Betreff: Anfrage bezüglich des Güterweges 6691 Guttenbrunn

Ich stelle als Mitglied des Gemeinderates gemäß § 63 a OÖ GemO 1990 an folgende **Anfrage(n)**:

Der o.a. Güterweg Nr. 6691 wurde im Sommer 2022 im Bereich Brücke Kronbach bis zur Zufahrt Guttenbrunn Nr. 22 saniert.

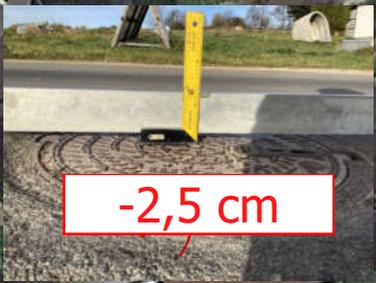
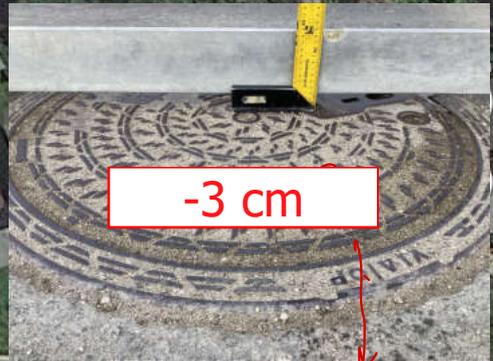
Im Zuge dieser Sanierung hat sich die Höhe der Fahrbahn verändert, allerdings wurden die Höhe der Kanaldeckel nicht angepasst. Bei einer Aufnahme vor Ort konnten Höhenunterschiede von 1 – 3 cm gemessen werden. Diese Höhenunterschiede bei einer neu sanierten Straße sollten aus unsere Sicht so nicht vorhanden sein.

In der beiliegenden bildlichen Auflistung ist der jeweilige Höhenunterschied der einzelnen Kanaldeckel zur Fahrbahn abgebildet.

4. Gibt es eine Rückmeldung von Seiten des durchführenden bzw. beauftragendem Unternehmens?
Antwort Bgm. Schartmüller:
Die Rückmeldung des Wegerhaltungsverbandes ist, dass die Anhebung von Schächten ausschließlich die Angelegenheit des Kanalbetreibers ist. Eine eventuelle Angleichung der Schachtdeckel wäre immer separat nach der Erneuerung des Belages durchzuführen.

5. Ist geplant die durch die Sanierung entstanden Fahrbahnunebenheiten (zu tief liegende Kanaldeckel) auszugleichen
Antwort Bgm. Schartmüller:
Je Schachtdeckel ist mit ca. € 600,00 je Anhebung zu kalkulieren. Damit ist mit ca. 6.000,00 bis 7.000 Euro Kosten zu rechnen. Die Kosten würden der Gemeinde in

6. Wenn eine Behebung durchgeführt wird, bitte um einen Zeitraum für die Behebung?
Antwort Bgm. Schartmüller:
7. Sollte keine Behebung durchgeführt werden oder keine Kontaktaufnahme erfolgt sein, ersuchen wir um Bekanntgabe, warum dies nicht erfolgt.
Antwort Bgm. Schartmüller:
Grundsätzlich liegt keine Gefährdung der Verkehrssicherheit vor. Beratung über eventuelle weitere Maßnahmen im Bau-Ausschuss.

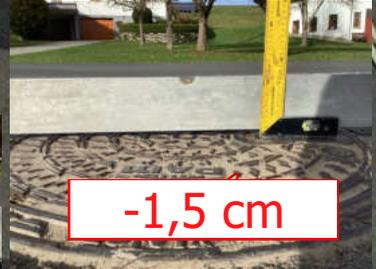
-2 cm

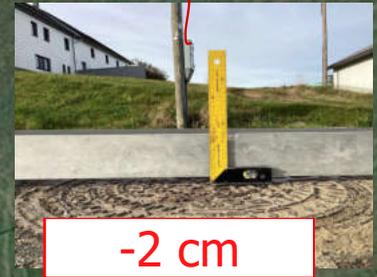
-2,5 cm
